(Components modification)
 (Modifiche dei componenti)

- Magnet and adhesive modification -

- ref. nr. FRC024-FRA375 - magnet and adhesive -rev. 000

20100706
Object: / Oggetto:
Door magnet position modify - modifica della posizione del magnete porta

Upper door cover internal view: / Vista interno del tappo superiore porta:

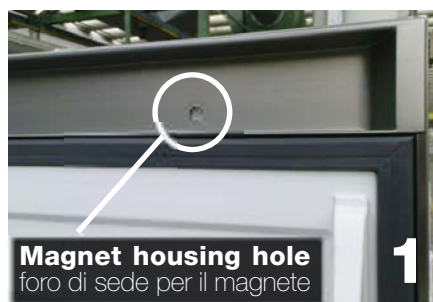
Modify description detail: / Descrizione dei dettagli della modifica:
in previous model, the magnet was foamed inside the door upper cover: new cover provides a hole for housing the magnet. See details at the pictures below:

Nei vecchi modelli il magnete era schiumato all'interno del tappo superiore della porta: il nuovo tappo prevede un foro che funge da sede per il magnete. Vedere i dettagli nelle foto di seguito:

Interchangeability: / Intercambiabilità:
New magnet can be mounted only to modified door. New door complete with magnet can be mounted to older appliance:
